M O X 燃 料 加 工 施 設 に お け る
新 規 制 基 準 に 対 す る 適 合 性

安全審査 整理資料

排気筒の位置変更，安全解析に使用する気象条件の
変更等とこれらの変更に伴う線量評価等の変更

第1図 排気筒の配置

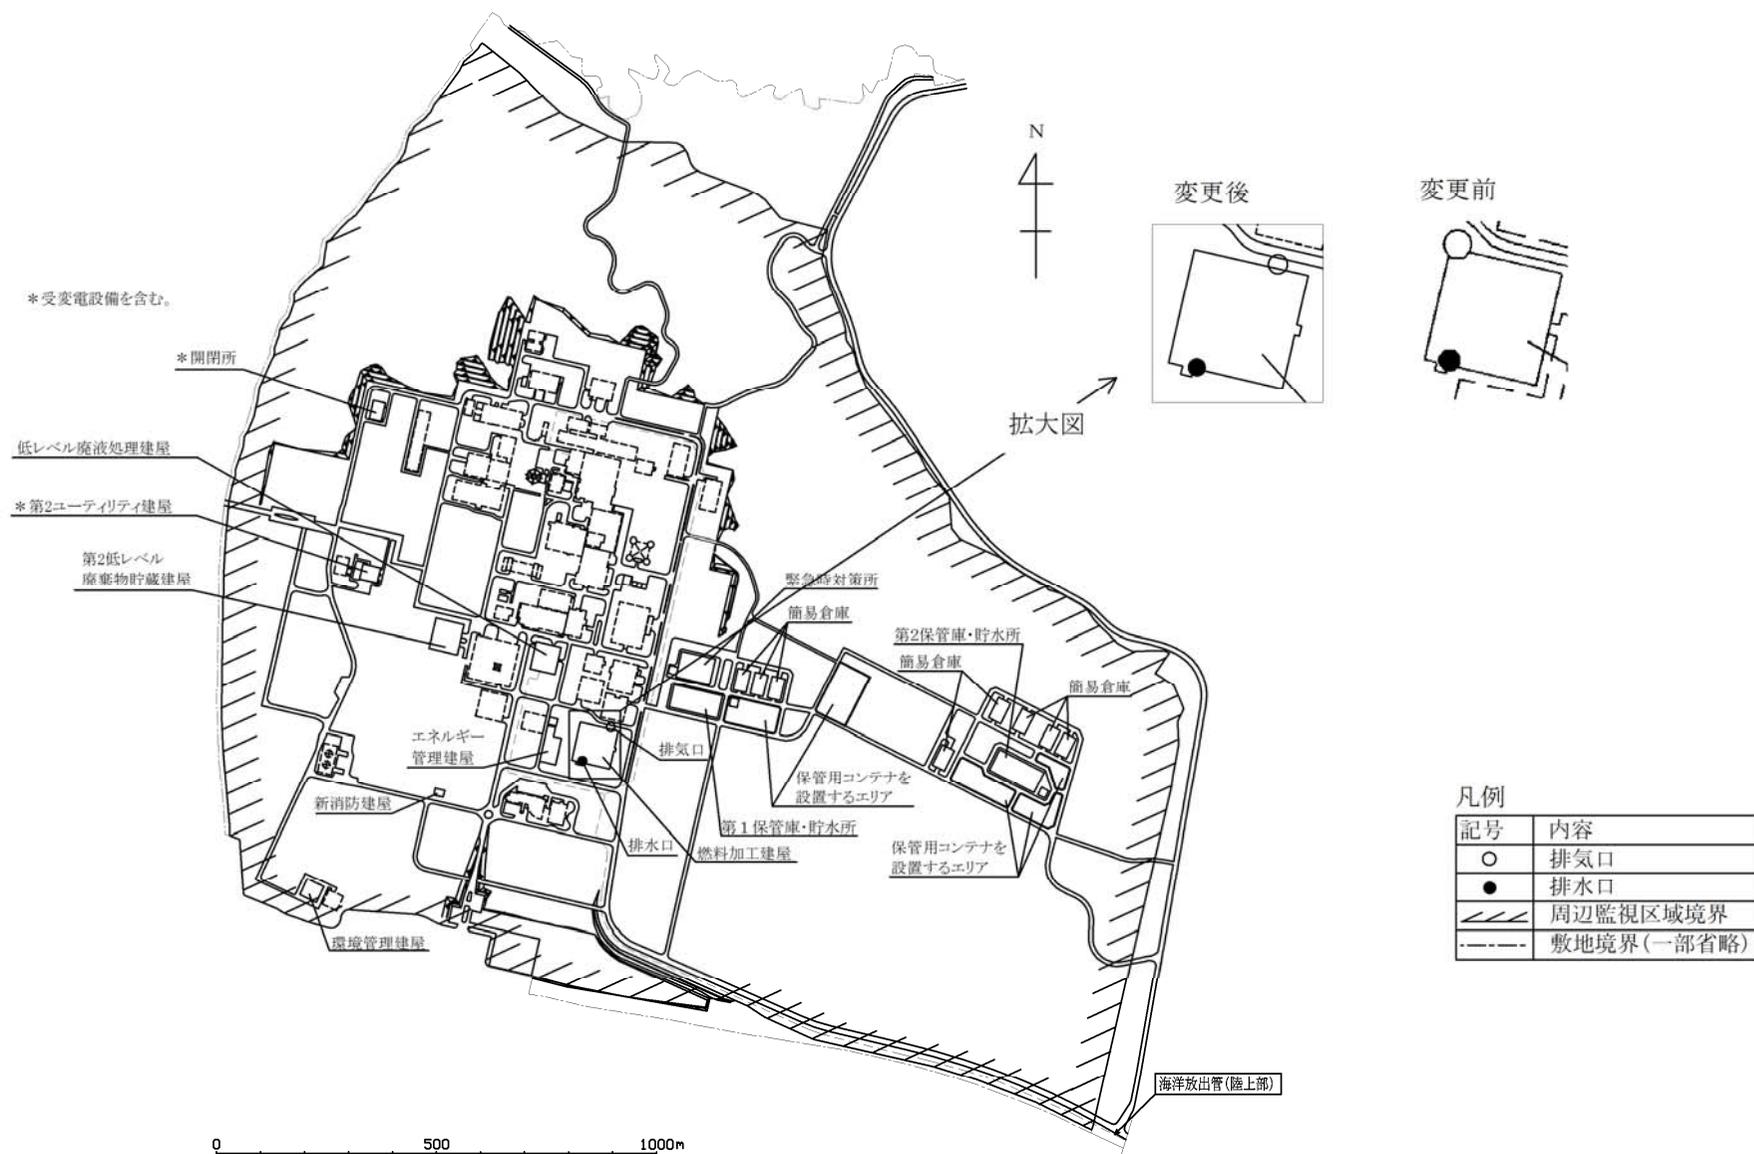
安全機能を有する施設である排気筒は、燃料加工建屋北西側外壁面に設置していたが、建屋の施工性を考慮し、約 70m 東へ移動させ、北東側外壁面に設置する変更を行う。排気筒から周辺監視区域までの距離を第 1 表に、排気筒の配置については第 1 図に示す。
